Trakt. 6a Stellungnahme Brakelmann / Jarass

08. Januar 2020

**Stellungnahme
zur geplanten 380-kV-Reusstalleitung
bzgl. der vom Bundesamt für Energie zur Verfügung gestellten Unterlagen**

2. Bedarfsanalyse und Energieverluste

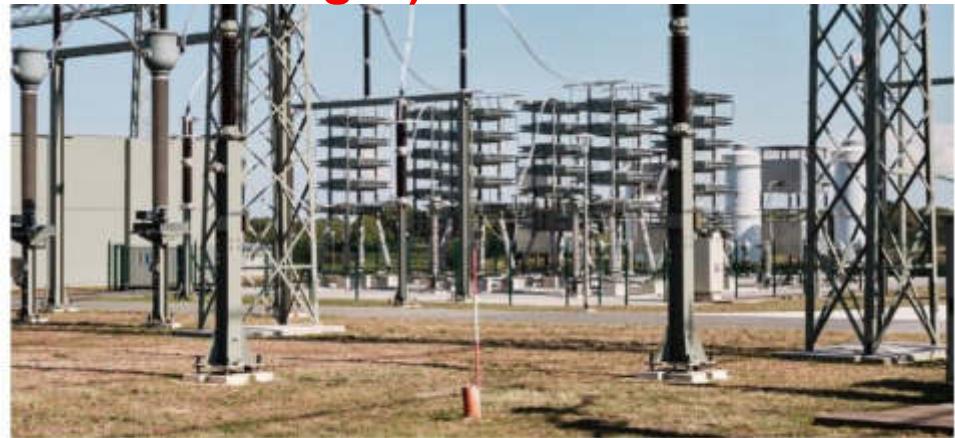
- **Ist der Bedarf vom über 2000 Ampere Laststrom nachgewiesen?**
Zitat Bundesgerichtsurteil Riniken: Es besteht Einigkeit darüber, dass die geforderte Übertragungsleistung (**1920 A als Dauerlast**) mit einem Kupferleiterquerschnitt von 2'500 mm² je Phase übertragen werden kann
- **Welche Energieverluste ergeben sich mit verlustoptimierten Kabelquerschnitten?**
- **Wurden die Energieverluste auch ohne Blindleistungs-Kompensationsdrosseln bestimmt?**

Nur ein statt zwei Kabel pro Phase

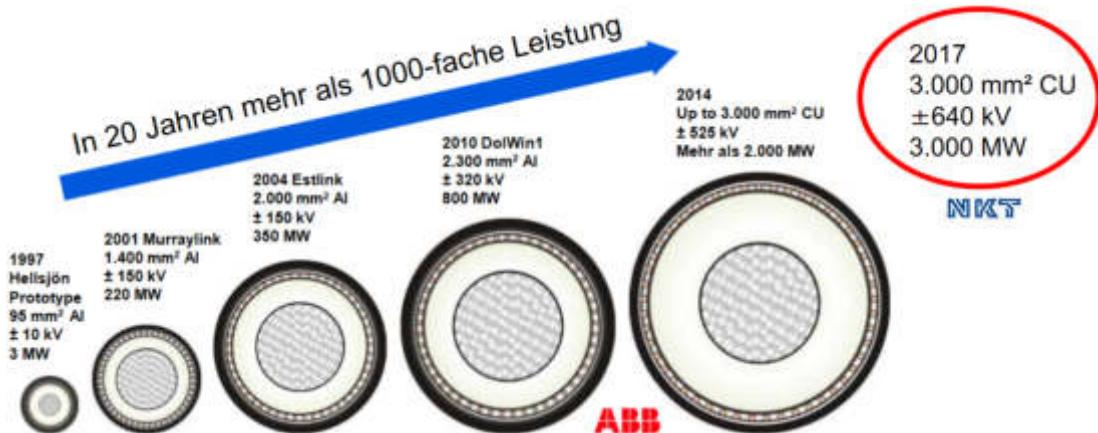
- Wurden die Möglichkeiten geprüft, ob mit **1 Kabel** pro Phase, statt mit 2 Kabeln die notwendige Leistung erbracht werden kann?
- Wurde die Möglichkeit einer Zwangskühlung der Kabel überprüft?
- Wurden die neu angebotenen Kabel mit Leiterquerschnitten bis zu **3.500 mm²** in Betracht gezogen?

3 Phasen à 2 Kabel + 2 Leerrohre
= 8 Rohre, also

16 Rohre für 2 Systeme

3 Phasen à 1 Kabel + 1 Leerrohr
= 4 Rohre, also

8 Rohre für 2 Systeme

= weniger Kosten & Trasseebreite

4. Kompensationsleiter

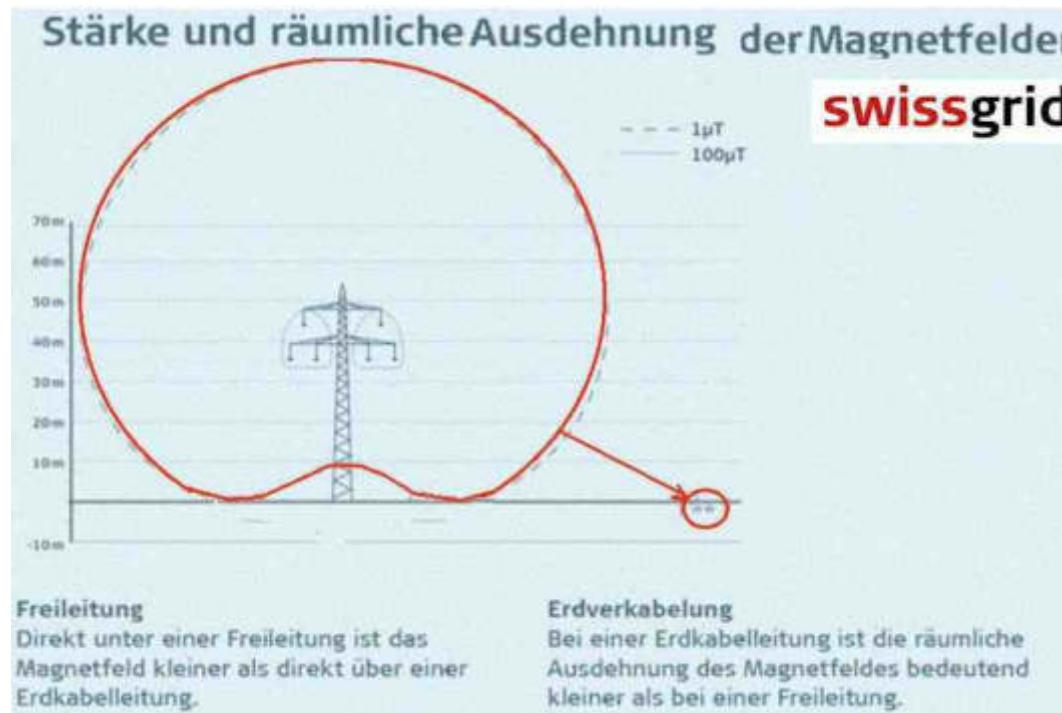
- Wurde die Möglichkeit der Strahlungs-Reduzierung mittels Kompensationsleitern berücksichtigt?
- Wurde die Möglichkeit der Schirmung der Kabel durch eine hochpermeable Hülle berücksichtigt, wodurch der zulässige Wert von **1 Mikrotesla** direkt über den Kabeln eingehalten werden kann?

5. Übergangsbauwerke

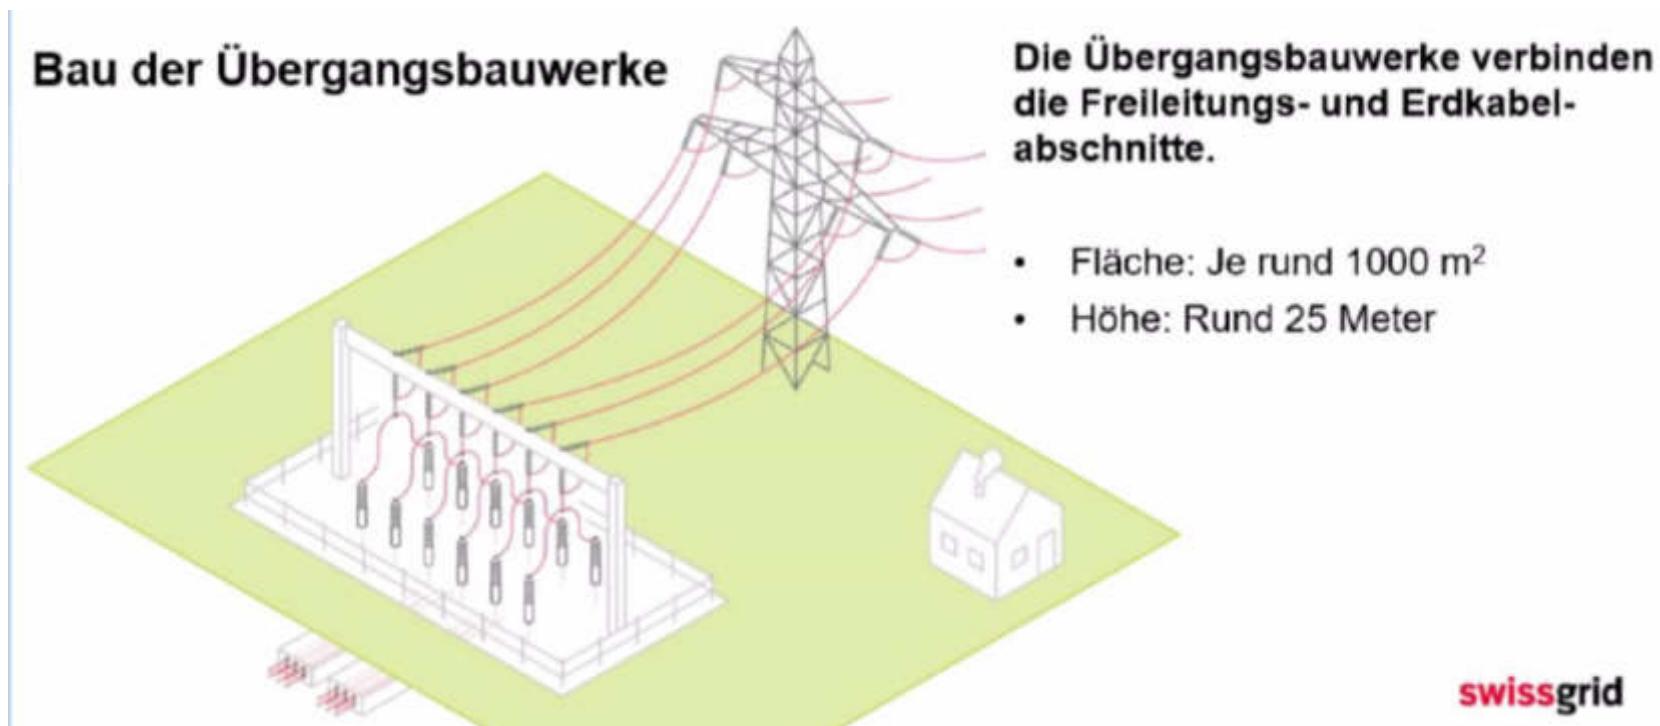
- Wurde die Möglichkeit unterirdischer Übergangsbauwerke mit geringem Flächenbedarf berücksichtigt?
- Wurde für die Vollverkabelung der Vorteil bewertet, dass **keine** zusätzlichen Übergangsstationen benötigt werden?

6. Verfügbarkeit

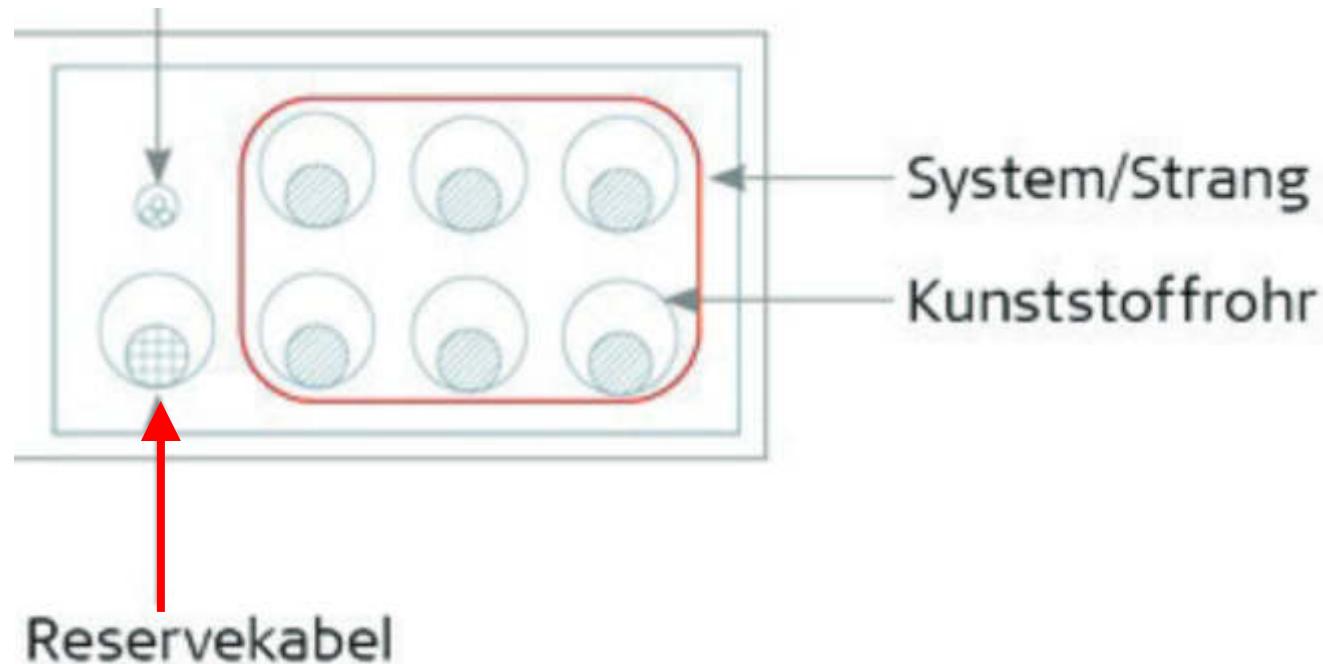
- Wurde beachtet, dass durch Mitverlegen eines Reservekabels die Verfügbarkeit stark erhöht werden kann?
